Produkthinweis Makro•4Grip:

Product information Makro•4Grip:

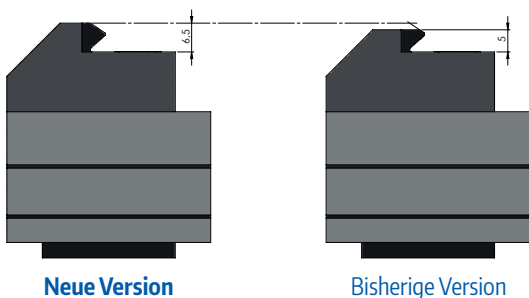
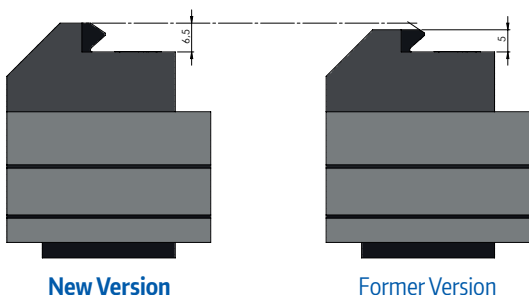
Zur Erhöhung der Haltekraft im Spannprozess und der Langlebigkeit der Spannbacken haben wir die **Gesamthöhe des Haltezahns von 5 mm auf 6,5 mm verändert**. Bitte beachten Sie diese Maßänderung bei der Verwendung der Makro•4Grip Spannbacken.

To increase the holding force in the clamping process and the durability of the clamping jaws, we have increased the **total height of the clamping tooth from 5 mm to 6.5 mm**. Please note this dimensional change when using the Makro•4Grip clamping jaws.

Der Prägevorgang mit den Makro•4Grip Prägebacken bleibt unverändert, da der Eingriffspunkt im Material nicht verändert wurde.

The stamping process with the Makro•4Grip stamping jaws remains unchanged, as the point of contact in the material has not been changed.
